改善箇所説明図

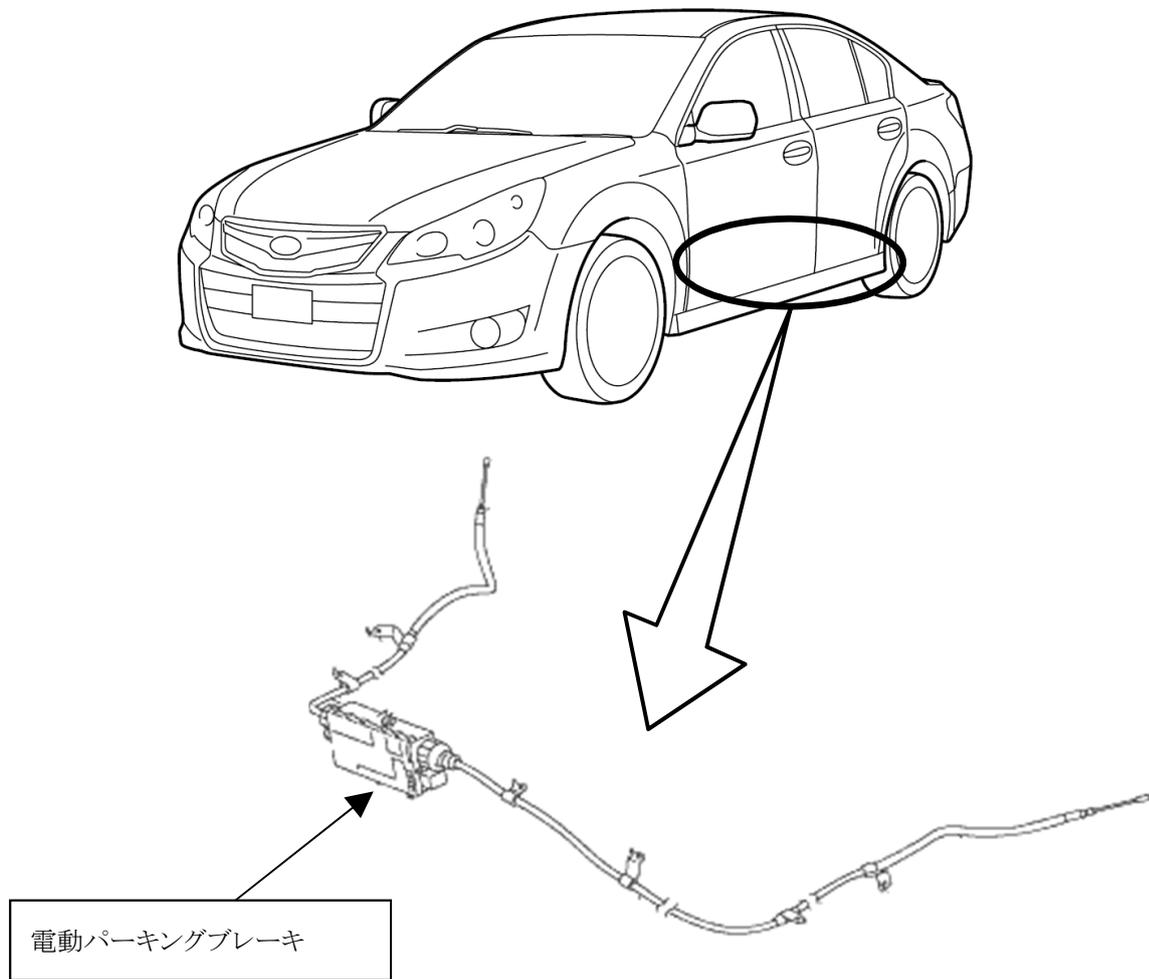
基準不適合発生箇所

電動パーキングブレーキのコントロールユニットにおいて、部品製造時の基板取扱いが不適切なため、基板上素子の強度が不足しているものがある。または、センサ部品の構造及び製造時の管理が不適切なため、強度が不足しているものがある。そのため、これらが搭載された車両の使用過程で素子やセンサ部品が破損し、警告灯を点灯させ電動パーキングブレーキが作動しない、もしくは低速走行時に運転者が意図しない瞬間的なパーキングブレーキ作動が起きるおそれがある。

改善内容

全車両、電動パーキングブレーキを対策品に交換する。

識別

右ストラットタワー右側に 黄色ペイントを塗布する。
